増設雑固体廃棄物焼却設備
焼却炉境界部の構造変更ならびに、
管理対象区域の適正化についての補足資料

2021年9月1日

東京電力ホールディングス株式会社

■ 変更内容

添付資料-14 放射性物質の散逸防止に関する説明書 図-2 焼却炉境界部の構造

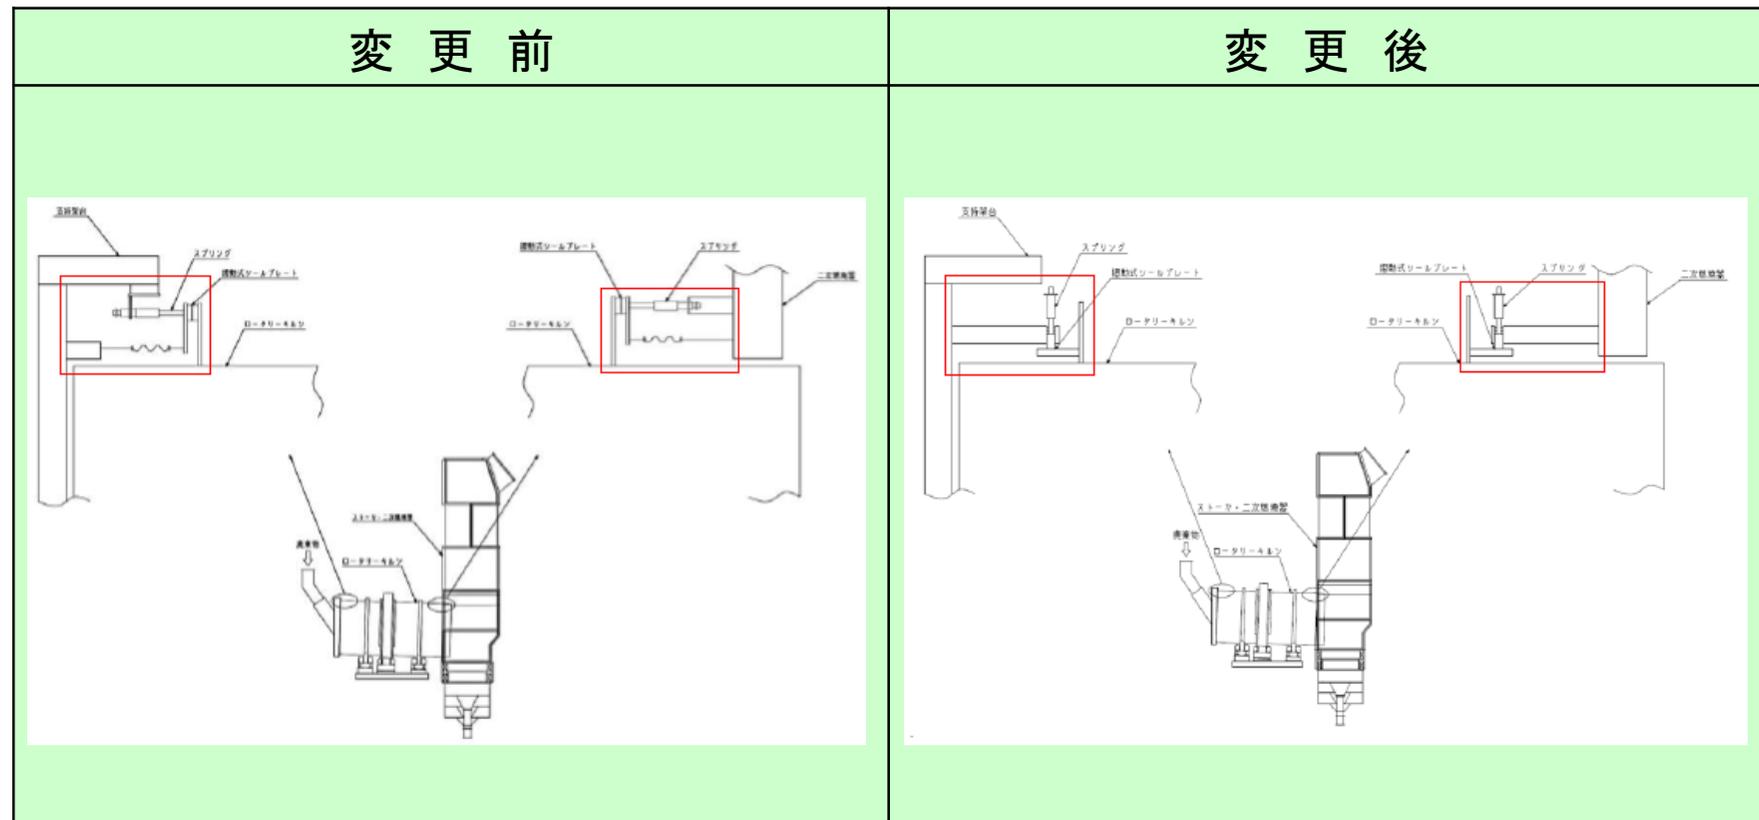
増設焼却炉境界部について、ロータリーキルンの軸ブレを吸収できるように構造を変更する。固定側の摺動材は、スプリングにて回転側へ押付け、可能な限り隙間を閉止することで境界部で焼却灰が漏れ難い構造としている。

| 変更前 | 変更後 |
|---|--|
| <p>・ 軸ブレにより生じる摺動面の前後の傾きを固定側の摺動面が吸収できず、摺動面が片当たりとなることによって、摺動材の摩擦を加速させた。</p> | <p>・ 30分割された個々の摺動材がキルンに追従するように動くことによって、片当たりにならずに軸ブレを吸収できる。</p> |

添付資料-15 増設雑固体廃棄物焼却設備の設置について (工程)

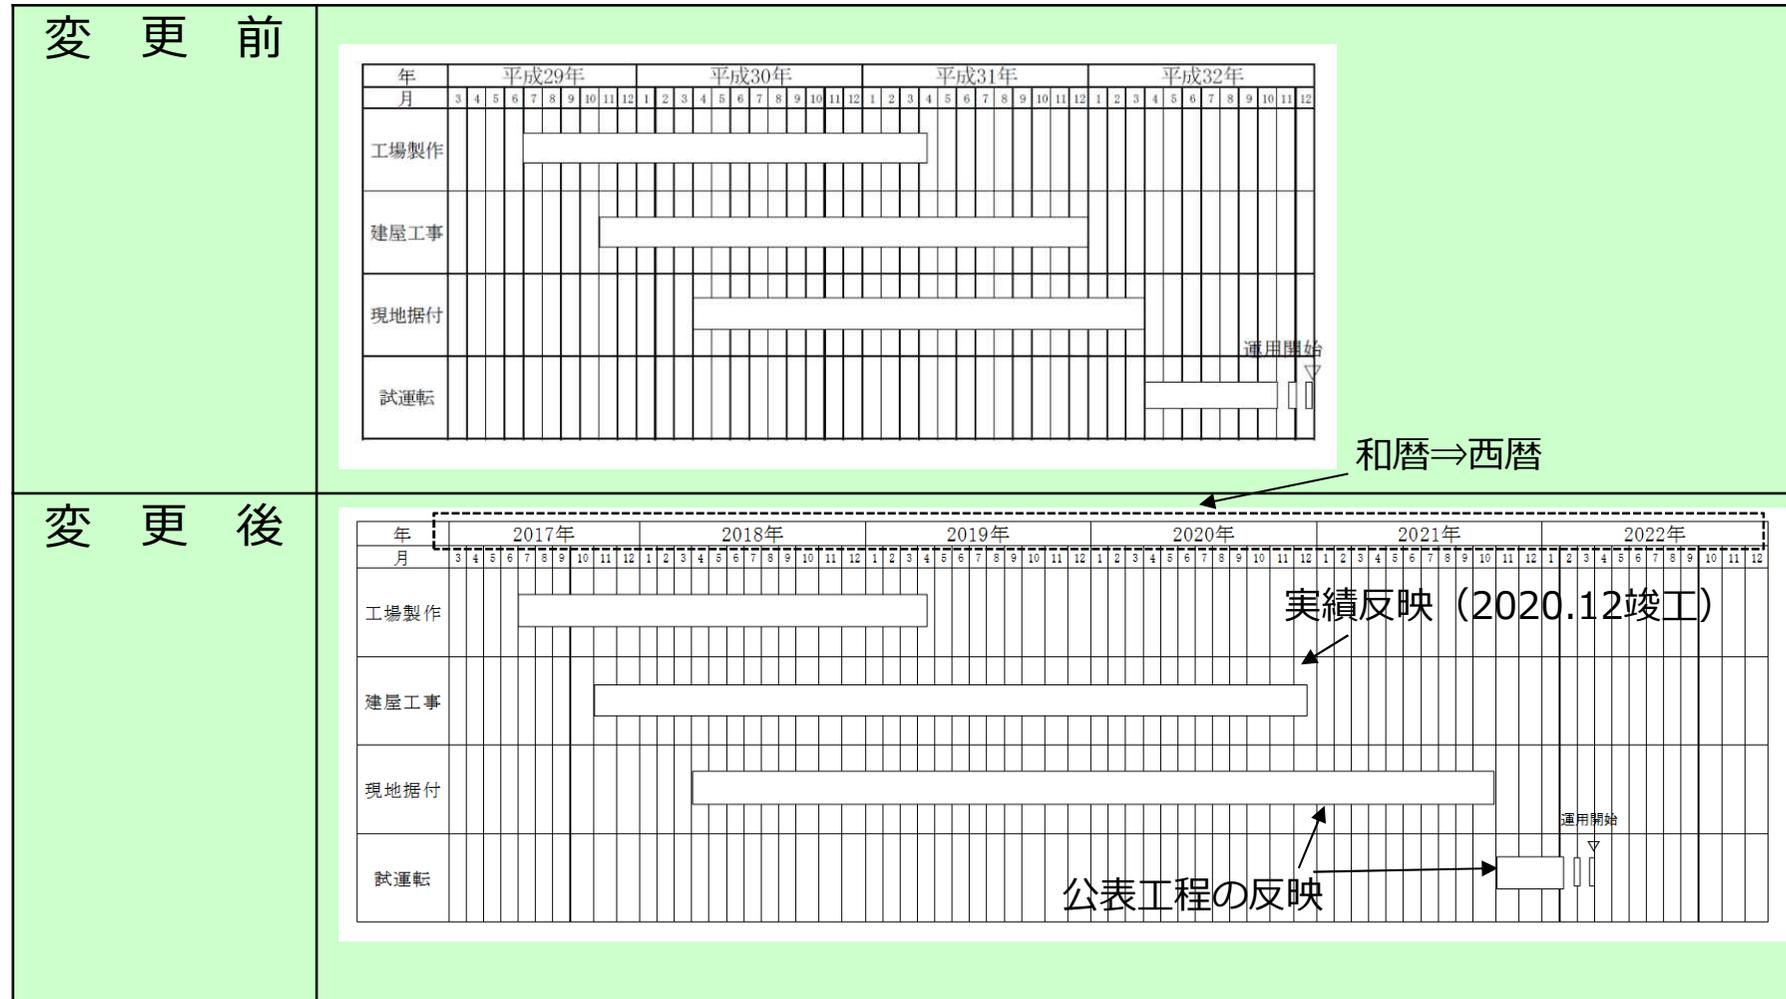
ロータリーキルン摺動部構造の新設計に伴う工程の見直し

【参考】ロータリーキルンシール部の構造図

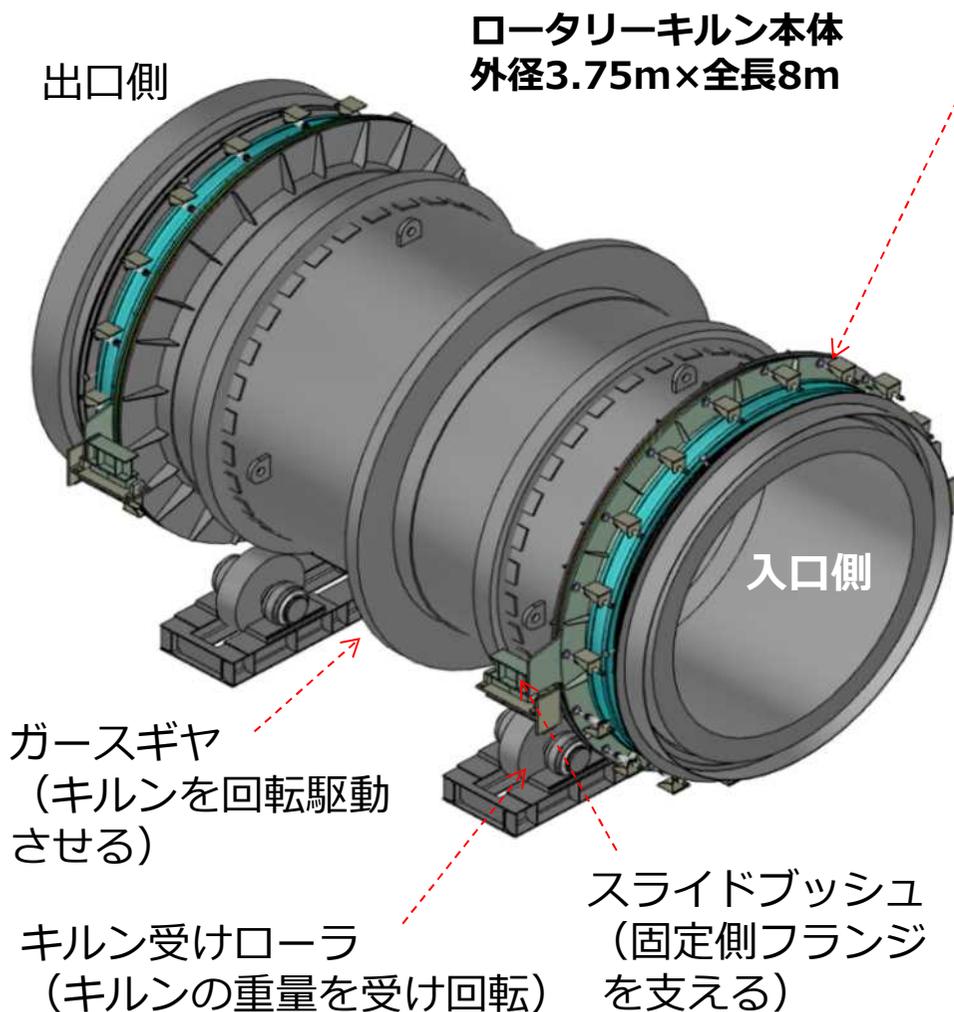
約40mm⇒10mm
程度まで減耗

【参考】ロータリーキルン摺動部の構造（現状）

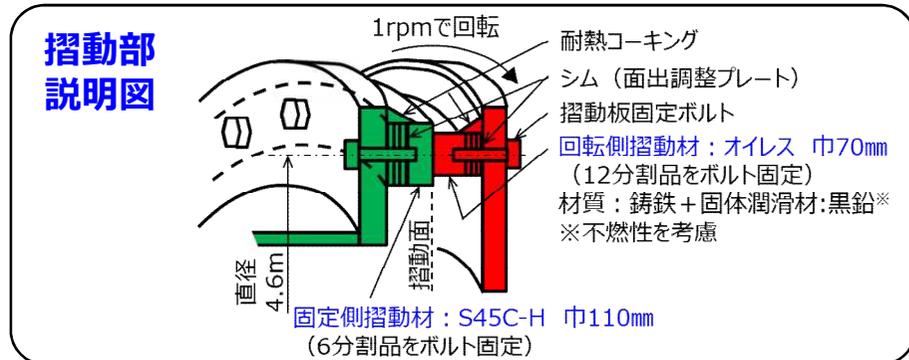
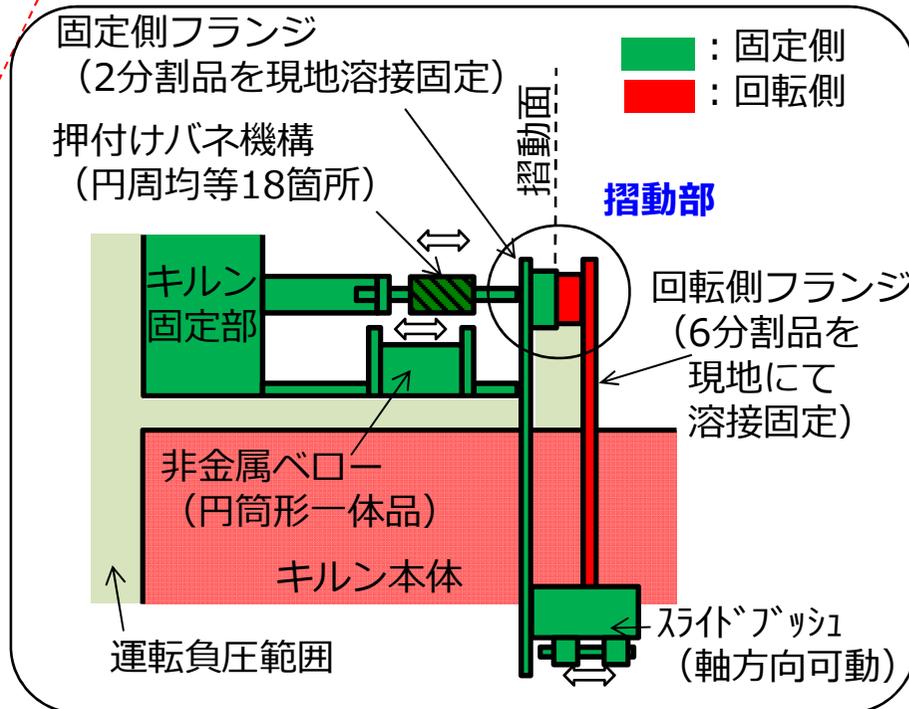
当該設備のシール部は、キルンの回転ブレを考慮していない構造であった

【参考】見直し後のロータリーキルン摺動部の構造（カーボンシール方式）¹⁷

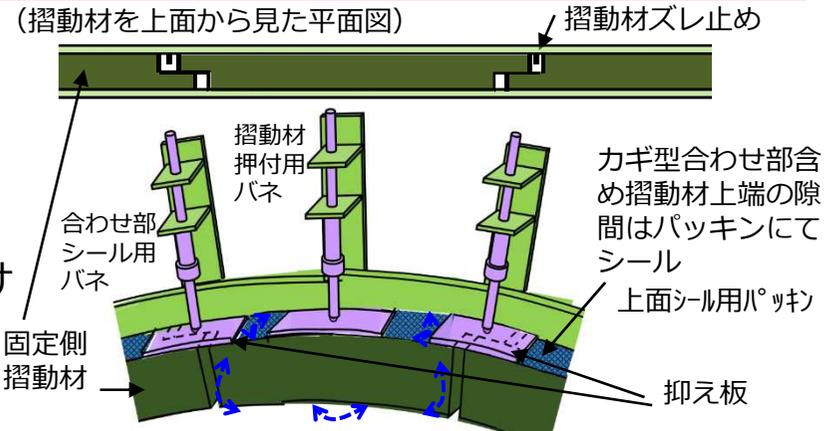
- 固定側の摺動材(カーボン)を円周方向に30分割
- 外周側から分割した摺動材個々にバネで押付け
⇒摺動面の傾きは、個々の摺動材の動きで吸収
- 摺動材外周にパッキンを入れ抑え板とバネで押付け
⇒摺動材の合わせ部及び挟み板との隙間をシール

個々の摺動材がキルンに合わせて動く
(中央押付部は先端をボール押え)
